六ヶ所保障措置センター核燃料物質使用施設保安規定 新旧対照表（所要の見直しの補足説明版：該当箇所抜粋）

別図第2-1 分析建屋1階管理区域 (第25条)

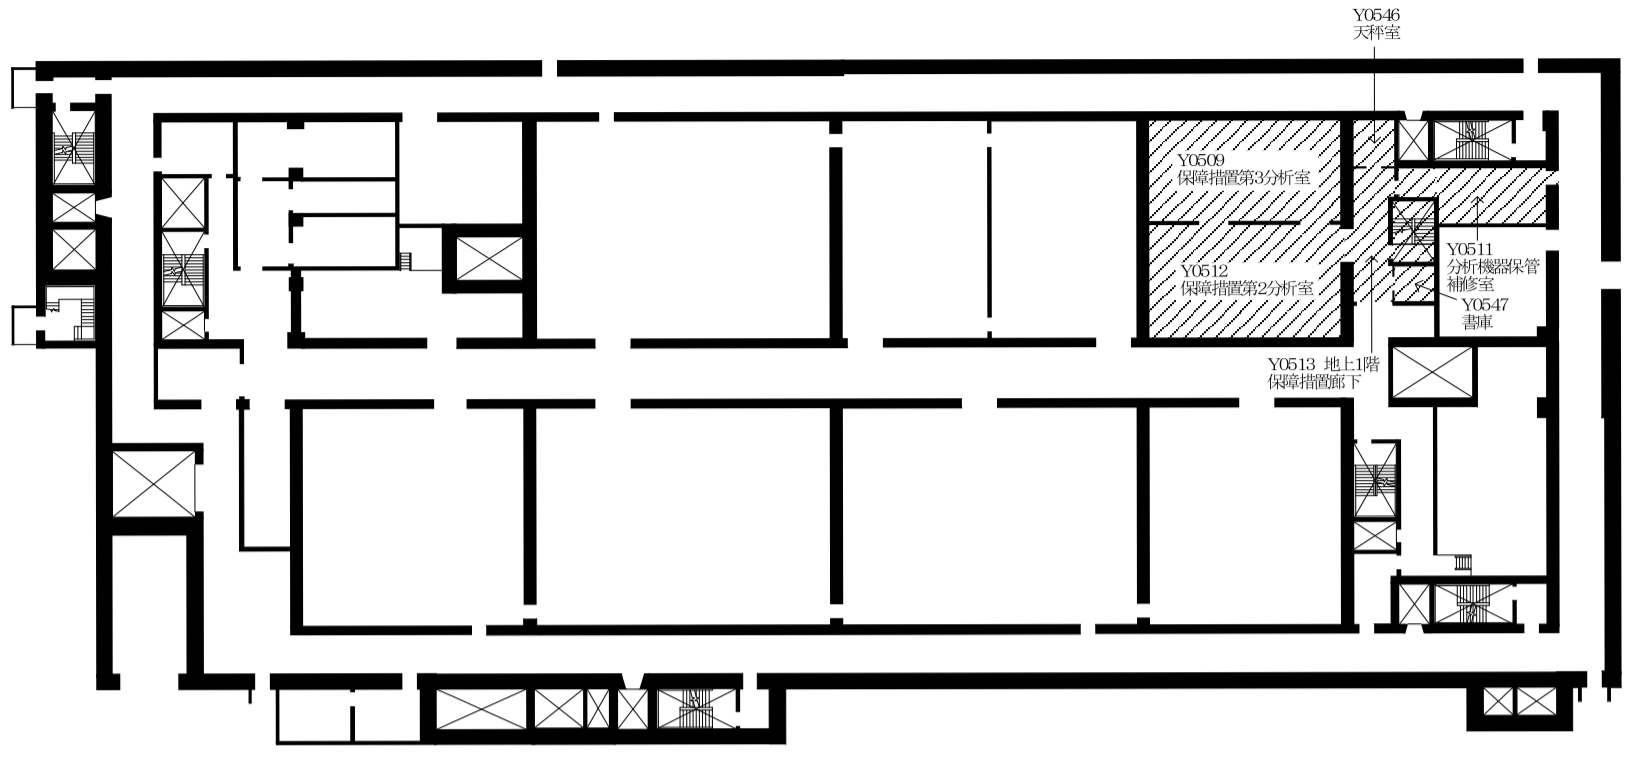
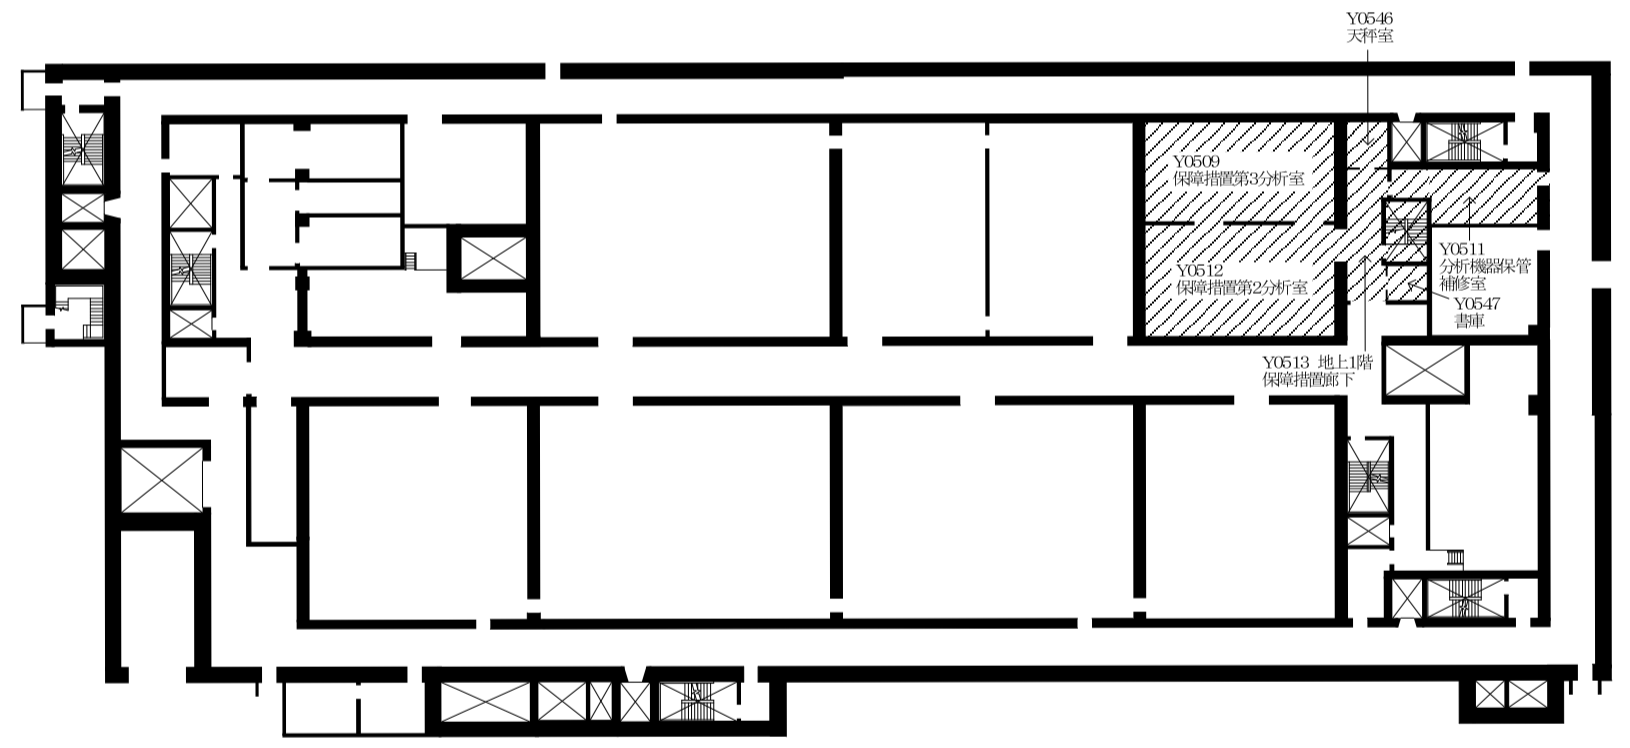
・本文と整合を図り、「汚染のおそれが～区域」から「汚染のおそれの～区域」に変更した。
 ※ 運用上の変更なし

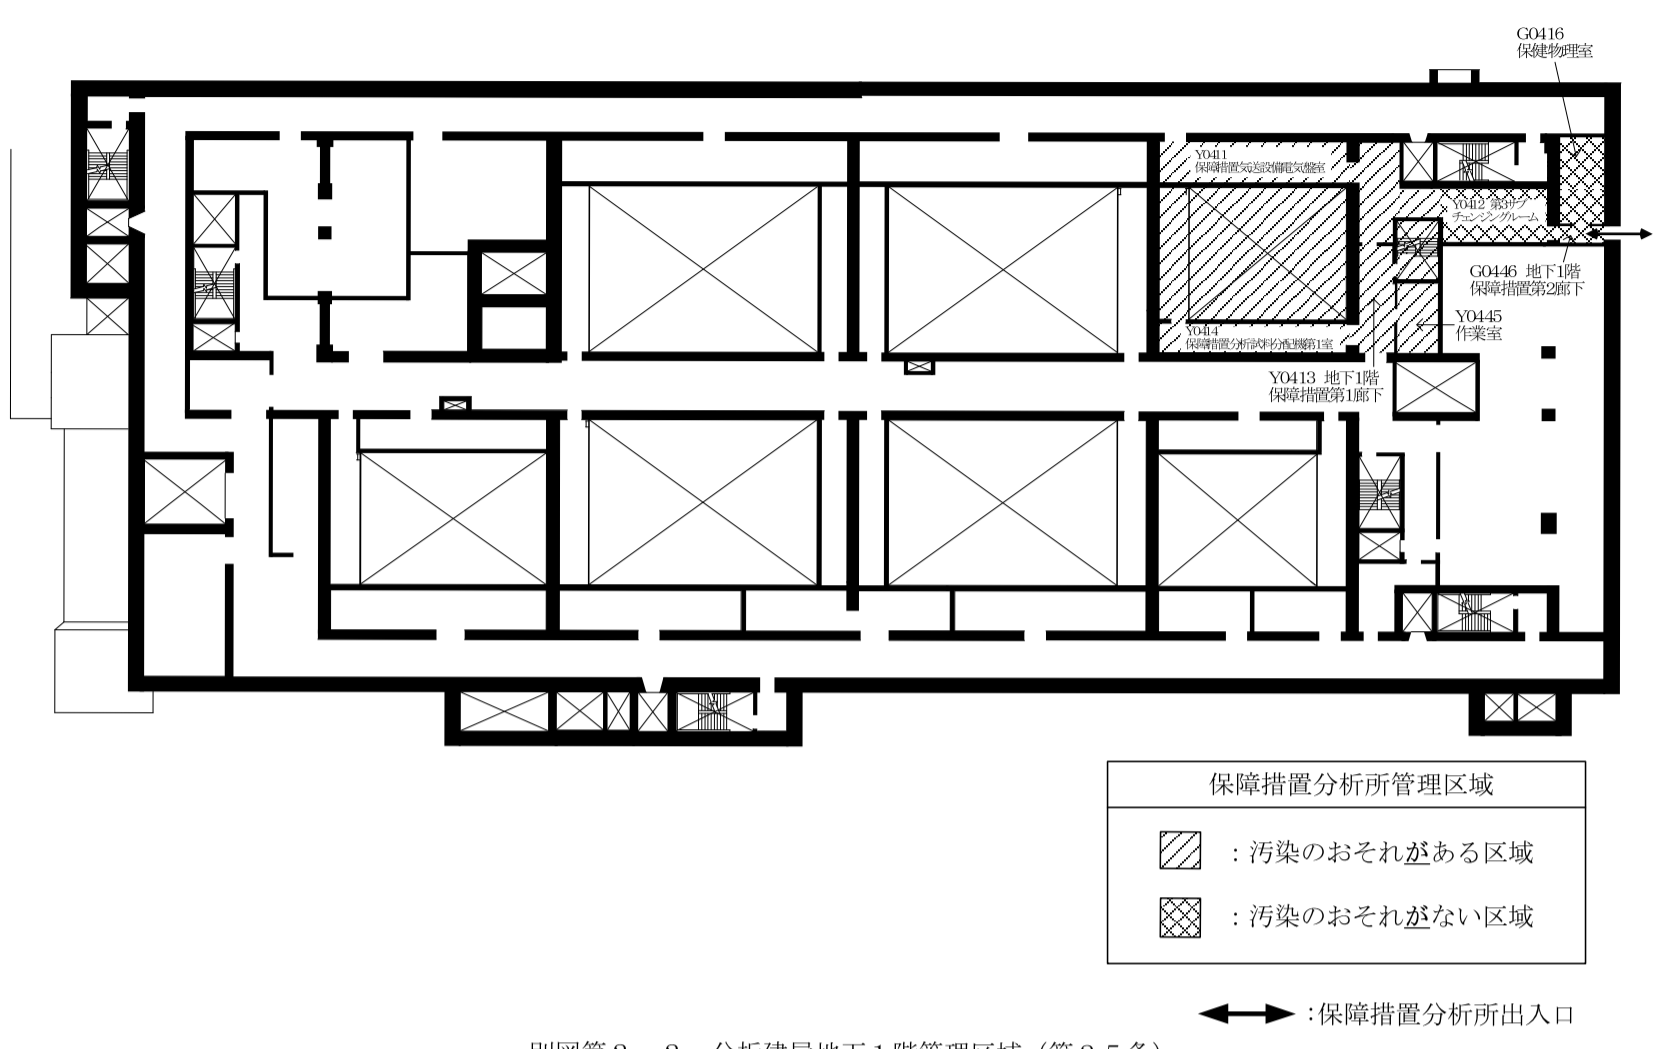
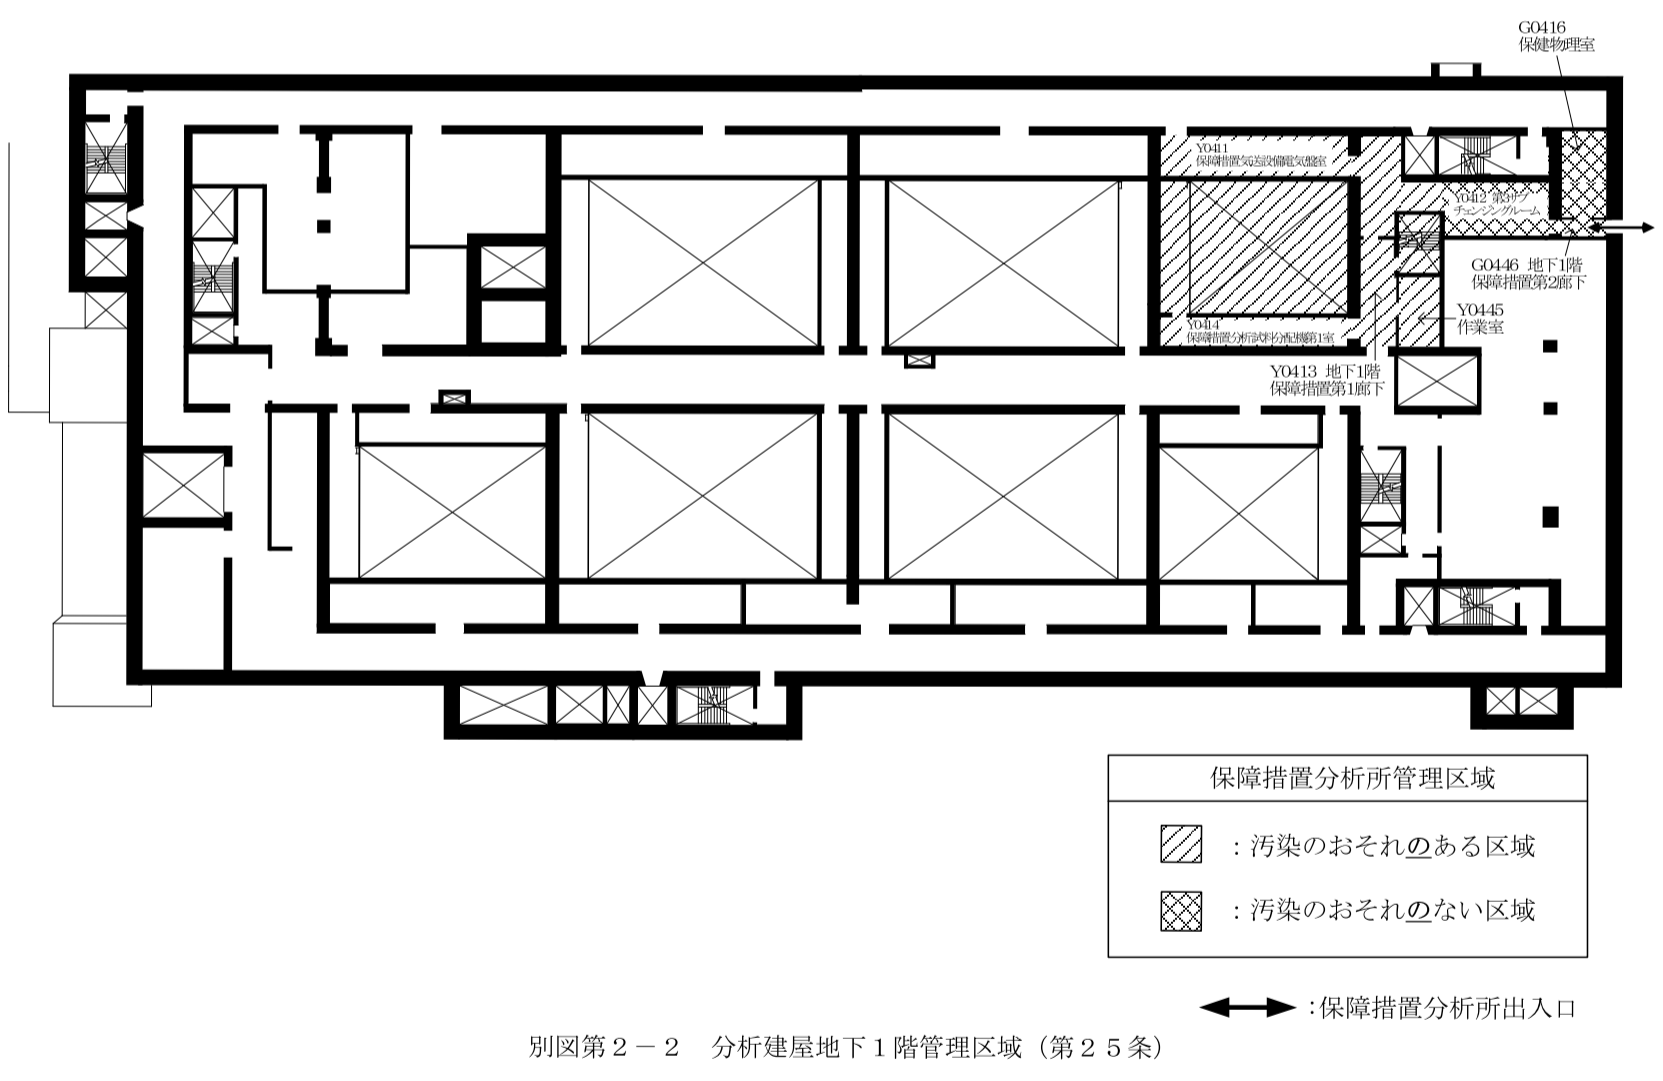
・別図第2-1と同様。

別図第2-3 分析建屋地下2階管理区域 (第25条)

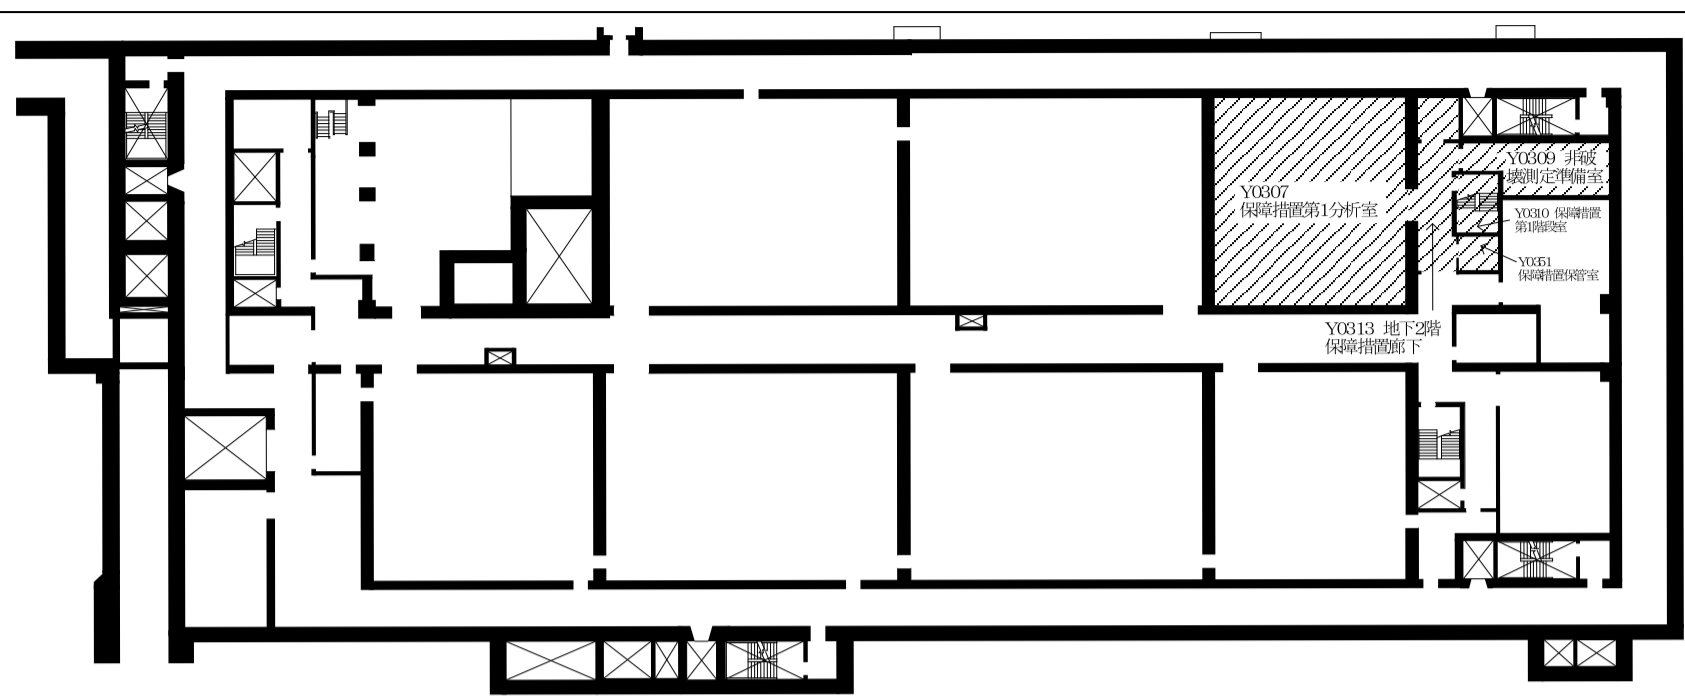
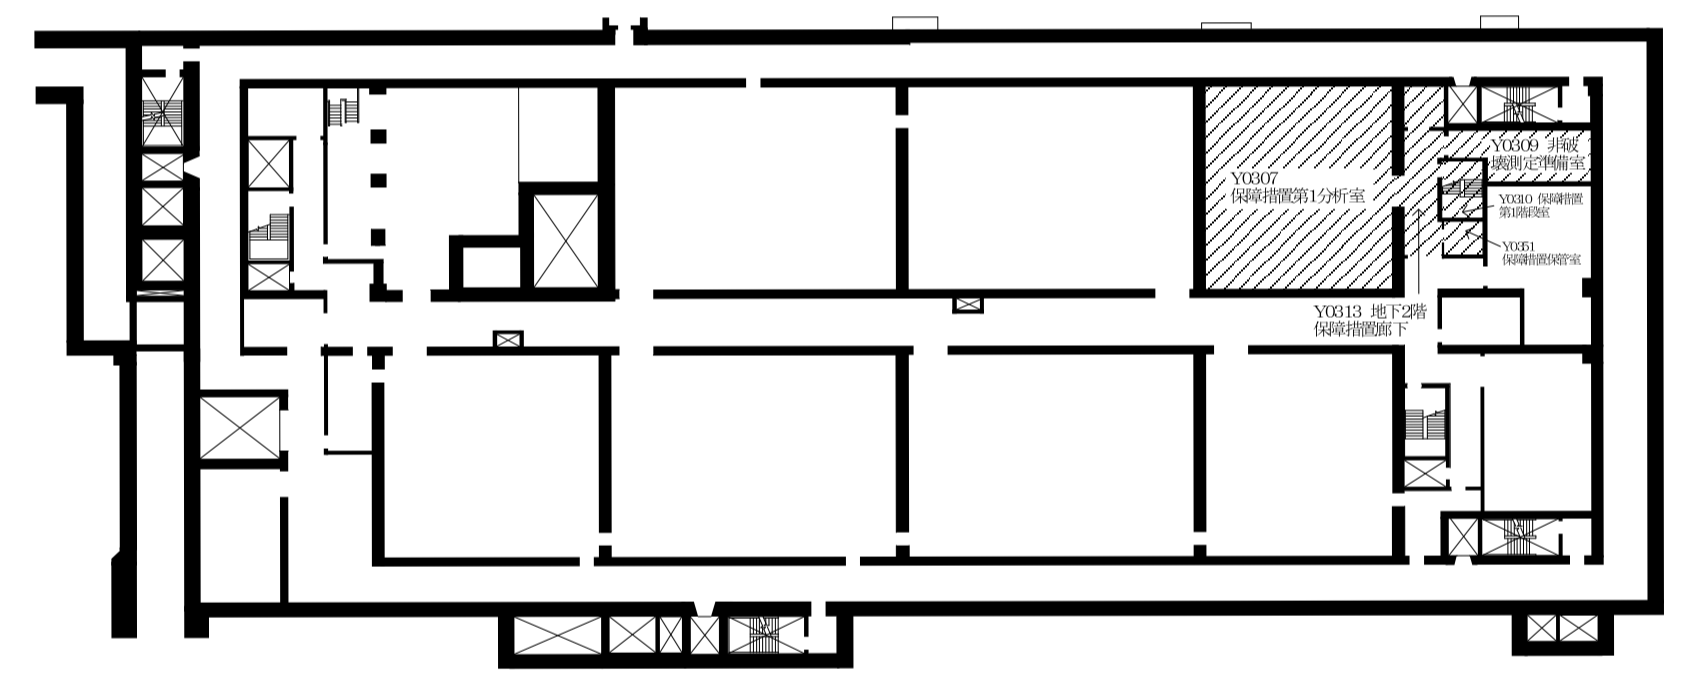
・別図第2-1と同様。

別図第3 周辺監視区域 (第28条)

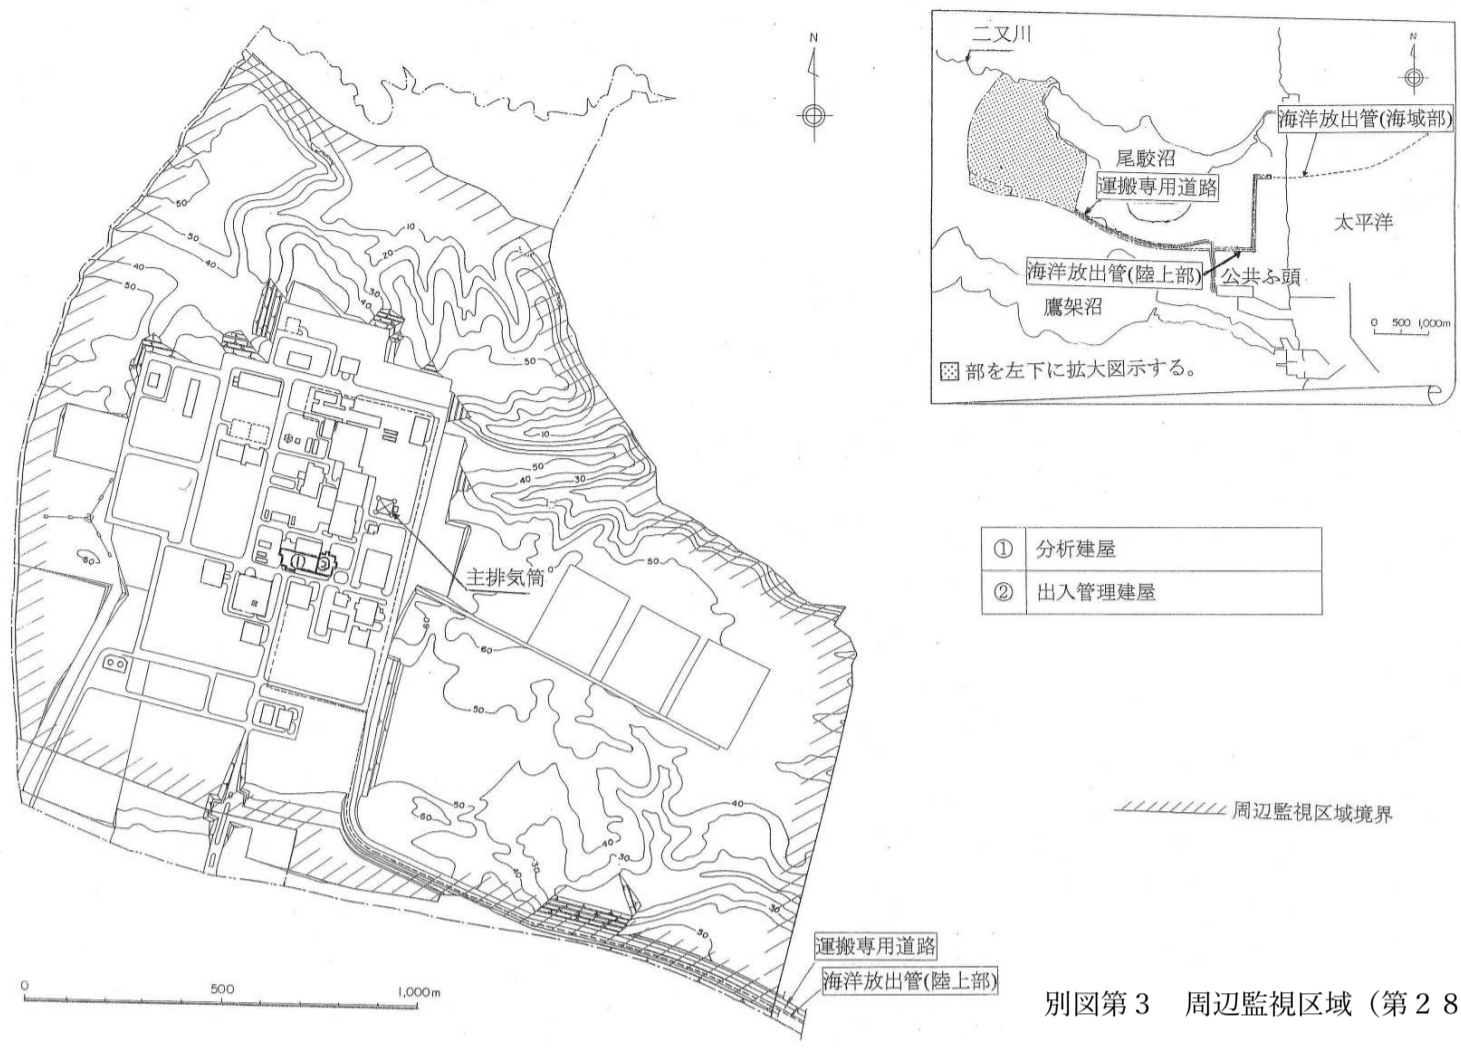
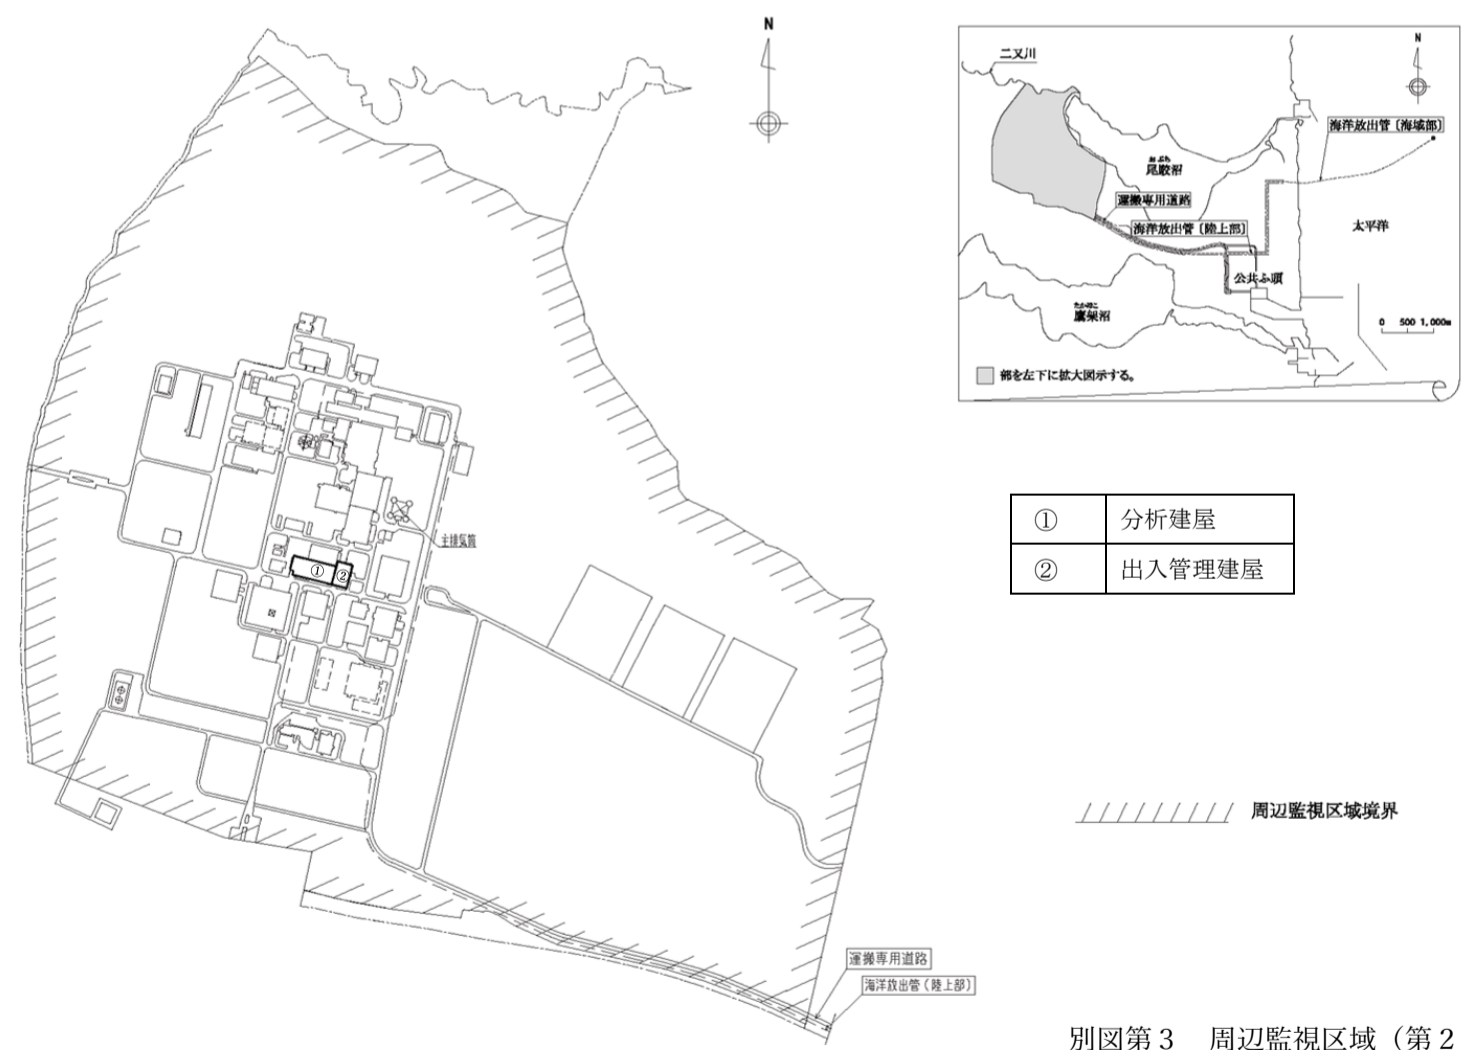
・日本原燃株式会社再処理施設保安規定と整合を図り、最新版の図面に見直した。
 ※ 周辺監視区域境界に変更はなし。
